Správa o obhliadke stavby 01.06.2020

Stavebno-technické posúdenie

Hotelová akadémia, Štefánikova 28, 066 01 Humenné

Objekt – Hotelová akadémia – výšková budova 2933/28, p.č. 3885/5

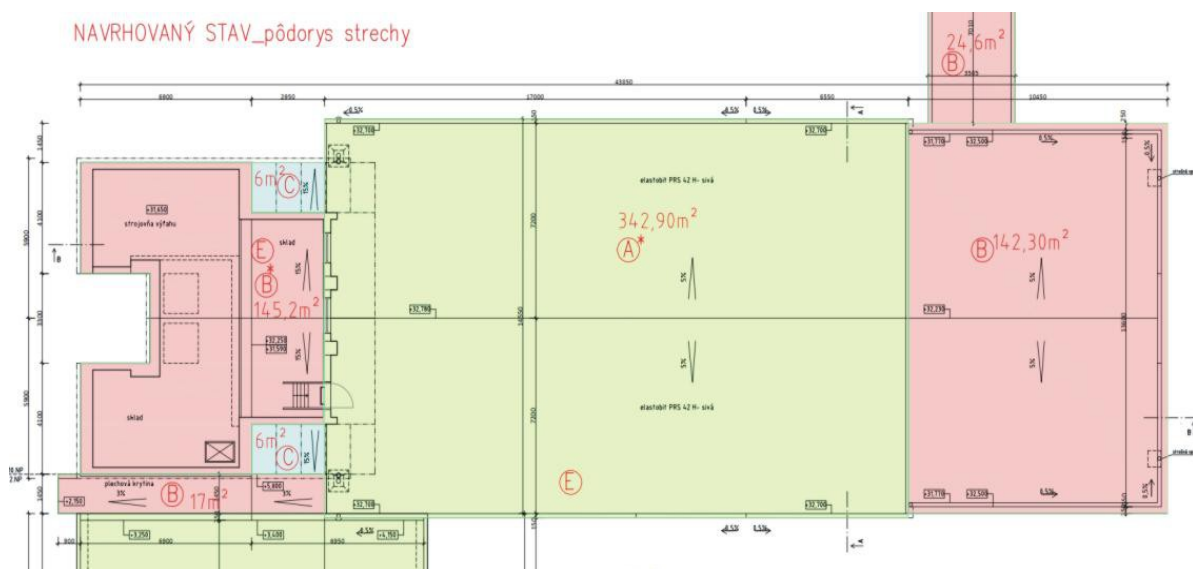
1./ Nad hlavnou výškovou časťou došlo k zatečeniu strechy s poškodením dreveného záklopu vodou. V mieste porúch došlo k porušeniu celistvosti hydroizolačného plášťa. Nakoľko týchto miest je väčšie množstvo je potrebné poškodené miesta vysušiť a realizovať nový drevený záklop.

2./ Ako hydroizolácia strechy – krytina bol použitý **nevhodný stavebný materiál**. Asfaltové šindle je možné použiť od sklonu 10°, ale bezpečný sklon pre použitie asfaltového šindľa je považovaný sklon až od 18°. Asfaltový šindel' má veľký difúzny odpor. Strešný plášť má nedostatočné odvetrávanie.

V zníženej časti plochej strechy bol ako krytina použitý pozinkovaný falcovaný plech. Sklon je cca 3-4°, čo je nedostatočný sklon pre použitie takéhoto druhu prestrešenia. (zatekanie falcov, stykov s atikami a pod.)

Okamžité odstránenie havarijného stavu, realizáciou nového hydroizolačného plášťa s odvrátením najväčších hmotných škôd. Realizácia plášťa na báze fólii s prikotvením k drevenému záklopu a podkladom z geotextílie. Realizácia najnutnejších klampiarskych prvkov.
